### 視覚障がい者誘導用ブロック・警告ブロック

### 「リスクアセスメント」

調査箇所: 桑名市民会館

市民会館階段(担当者話し合い2011年6月8日)

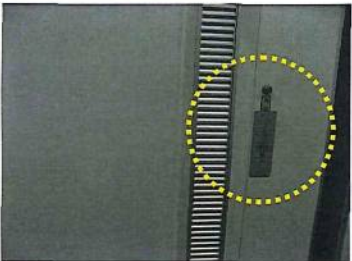
三重県ユニバーサルデザインの町づくり推進条例施行規則と財団法人国際交通安全学会の両方を網羅されております施設です。
